大型トラック 車線変更支援装置（LCS:レーンチェンジサポート）のリコールについて

リコール番号 5274

改善箇所説明図

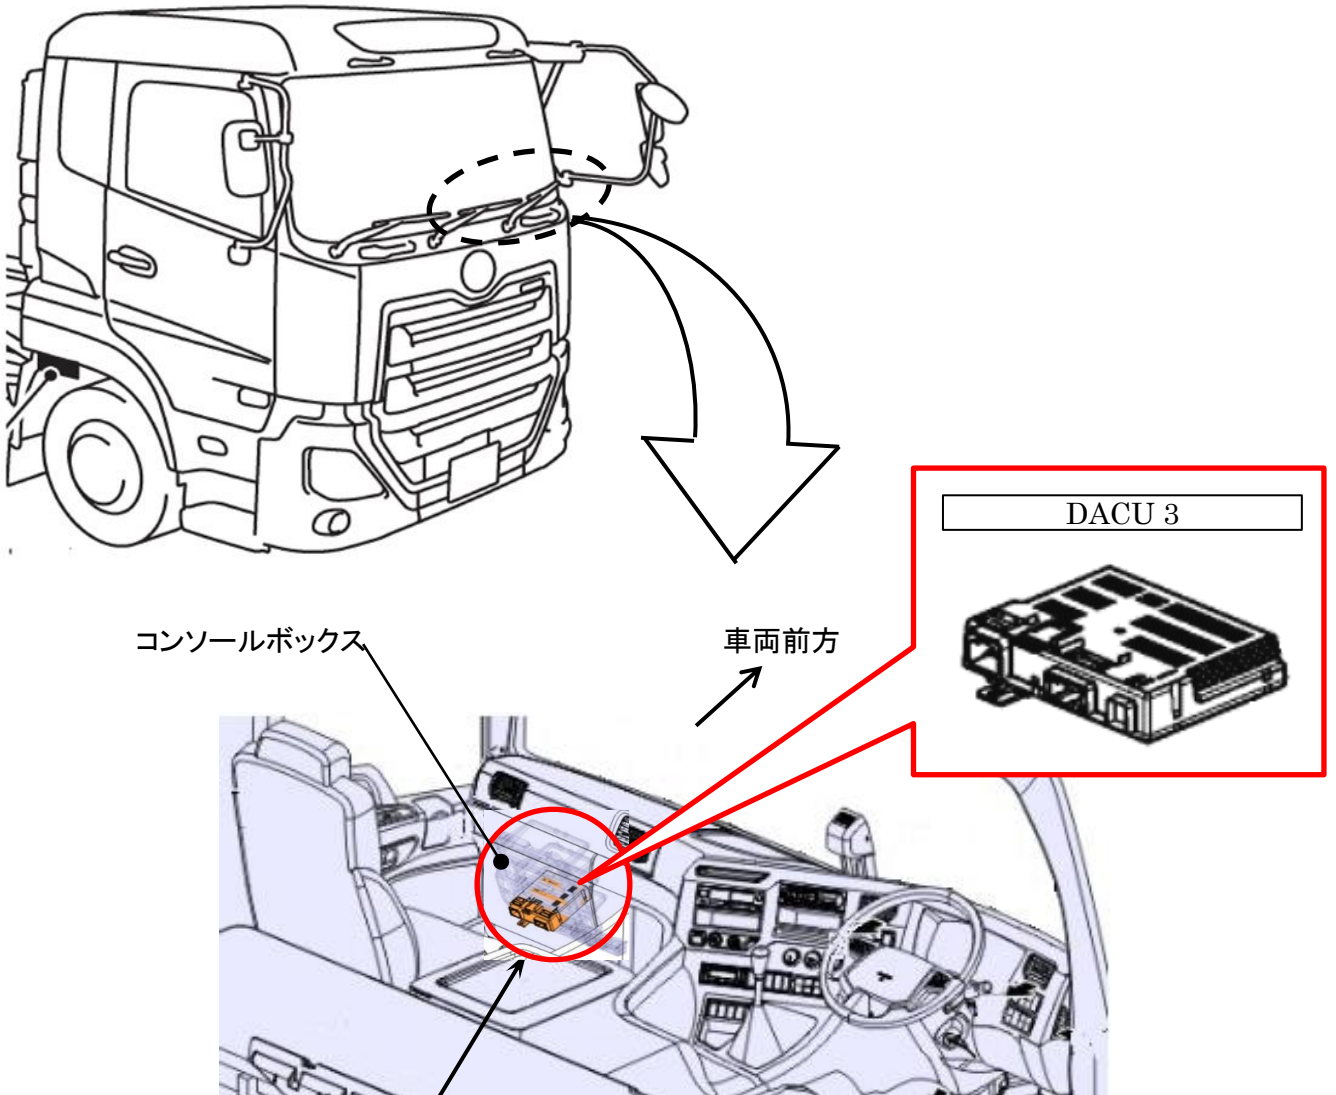
基準不適合発生箇所

電子制御操舵装置（UDAS）搭載の車線変更支援機能（LCS：レーンチェンジサポート）装備車両において、運転者補助制御ユニット（DACU）のプログラム設定が不適切なため、LCSが左側方車両を検知した状態で方向指示器を操作しても車線逸脱抑制機能（LDP）および車線逸脱警報装置（LDWS）が無効化されない。そのため、左車線からはみ出しそうになるとLDPは警報音と操舵介入が作動し、LDWSは警告灯の点滅とブザーが吹鳴する。

改善措置の内容

全車両、運転者支援制御ユニットの制御プログラムを対策プログラムに書き換える。

識別：作業完了車には、助手席側ステップ部VINプレート右辺中央部に緑色ペイントを塗布する。
